②改善箇所説明図

基準不適合箇所 リヤスピンドル

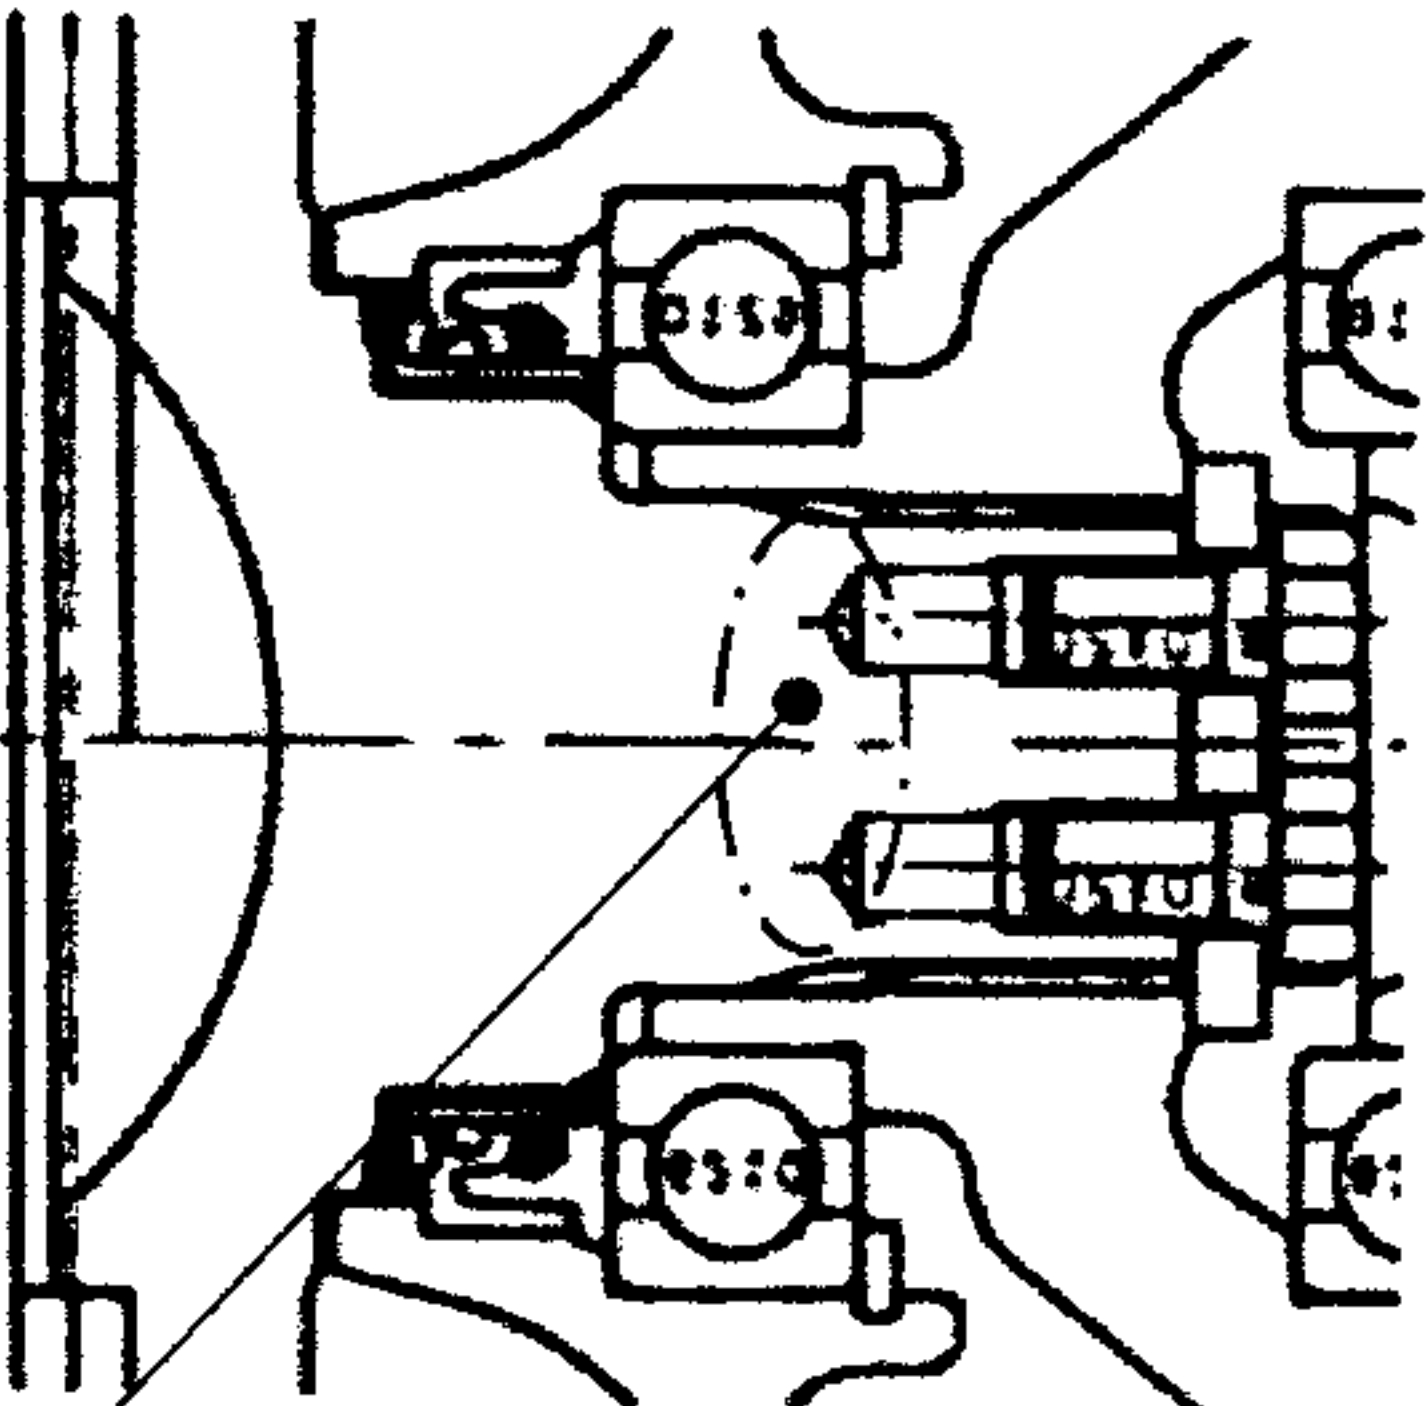
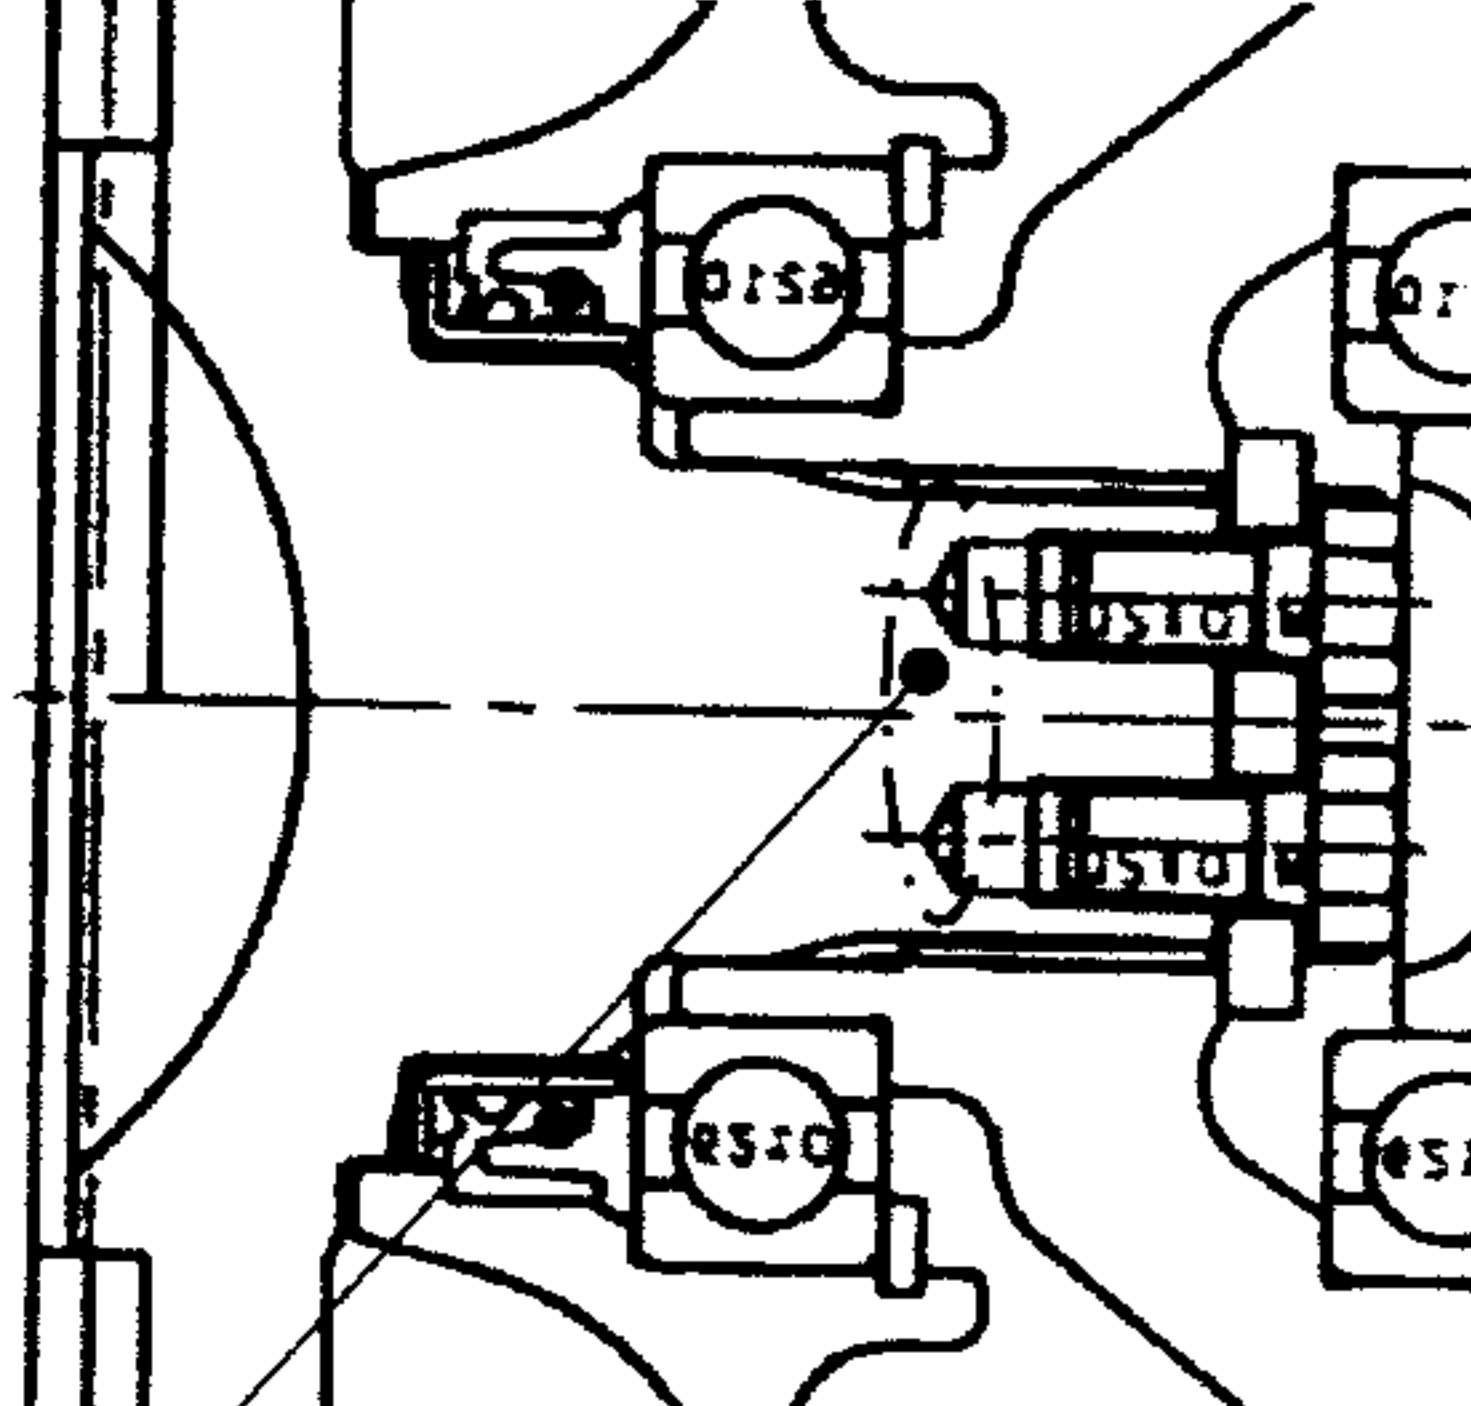
リヤスピンドルの強度が不足しているため、急発進等を繰り返し行くと当該スピンドルが折損するものがある。そのため、後輪が外れ走行不能となるおそれがある。

改善前	改善後
 ネジ下穴が深くスプライン切り上がり部の応力集中点と一致している。 材質：S 4 5 C	 ネジ下穴深さ及び位置を管理する。 材質：SCM435

全車両、スピンドルを対策品と交換する。

識別：リヤスピンドルのハブ部の外周に白ペイントを塗付する。
